## **BOLETIM TÉCNICO DPAT XXX/06 – (XXXXXXX)**

### **ASSUNTO: CJ ACIONADOR DA EMBREAGEM TDP – BX 6110**

**APLICAÇÃO:** Tratores BX 6110.

#### **ITENS ELIMINADOS**

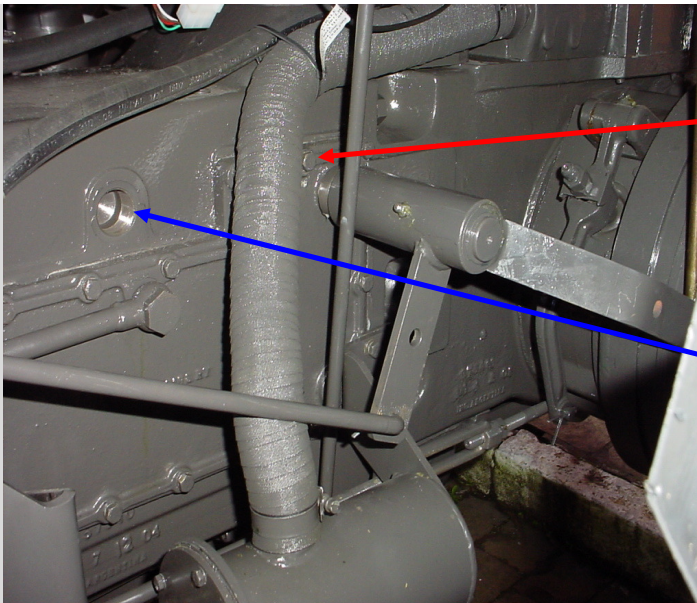
<b>8013.102.034.00.1</b>	<b>Cj acionador da embreagem</b>	<b>01 peça</b>
<b>8009.102.017.00.4</b>	<b>Eixo roscado</b>	<b>01 peça</b>
<b>8013.104.385.00.5</b>	<b>Tampa lateral</b>	<b>01 peça</b>
<b>8013.102.011.00.9</b>	<b>Haste (330mm)</b>	<b>01 peça</b>

<b>8013.102.034.00.1</b>	<b>Cj acionador da embreagem (***)</b>	<b>01 peça</b>
<b>8009.102.017.00.4</b>	<b>Eixo roscado (***)</b>	<b>01 peça</b>
<b>8013.104.385.00.5</b>	<b>Tampa lateral (***)</b>	<b>01 peça</b>
<b>8009.102.026.00.5</b>	<b>Haste (580mm)</b>	<b>01 peça</b>

Ponto de fixação **Atual** do acionador da TDP (**Na tampa lateral** da caixa de mudanças)

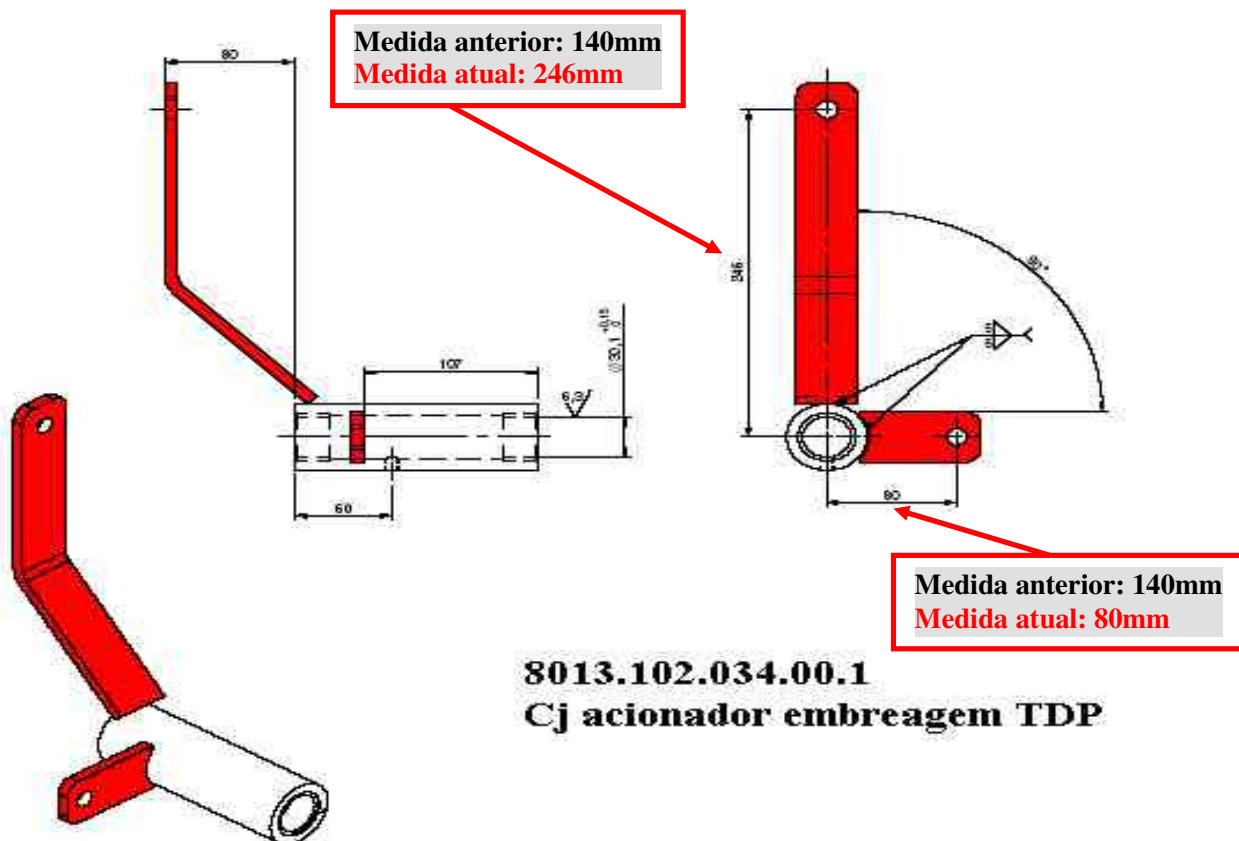
- Alterado o ponto de articulação do sistema (**Era fixado na carcaça da caixa de mudanças**) **passou a ser fixado na tampa lateral da caixa de mudanças**, conforme foto da montagem abaixo:

Ponto de fixação **Anterior** do acionador da TDP (**Na carcaça** da caixa de mudanças)

**8013.102.034.00.1**  
**Cj acionador embreagem TDP**

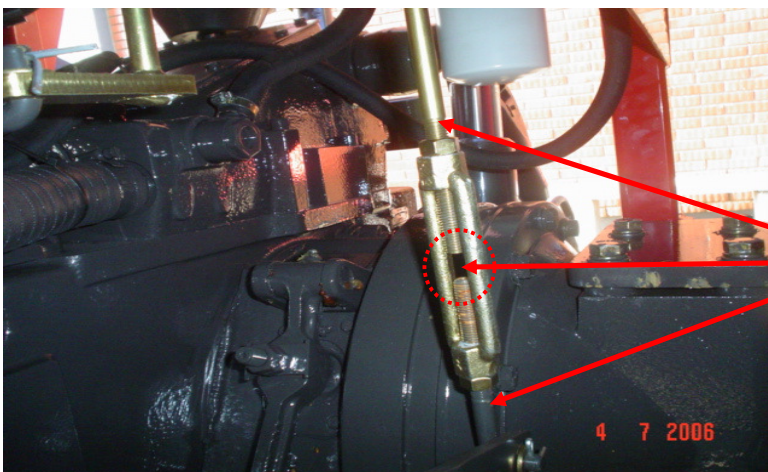
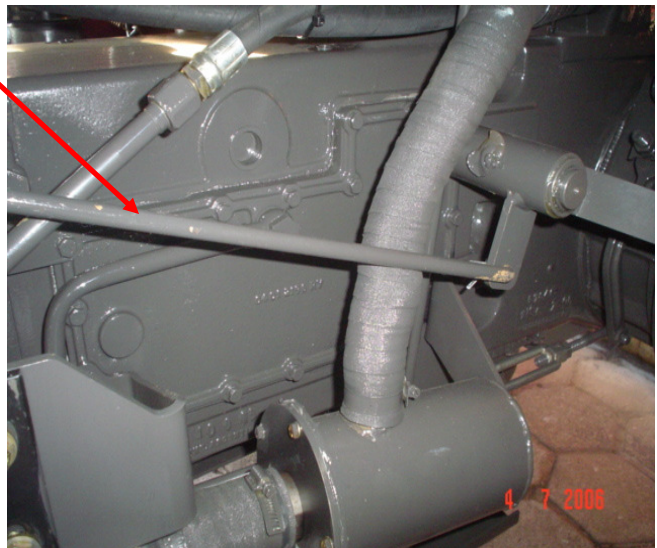
- Desmontar e substituir o Cj acionador da embreagem TDP 8013.102.034.00.1 pelo Cj acionador da TDP novo (**Peça modificada**).

- Desmontar e substituir (01) haste 330mm 8013.102.011.00.9 pela haste de 580mm 8009.102.026.00.5 (**Peça nova**).

Montar hastes dianteiras observando que a haste menor e o esticador fiquem posicionados para parte frontal do trator, engatados no braço do eixo de acionamento do garfo da embreagem, para que não interfiram com a mangueira de sucção

**IMPORTANTE:** A folga entre as hastes dianteiras deverá variar obrigatoriamente entre 30 a 40mm

Ajustar **hastes traseiras** com tensor regulável, de forma que **quase se encostem**, para possibilitar que a folga total de regulagem fique nas hastes dianteiras
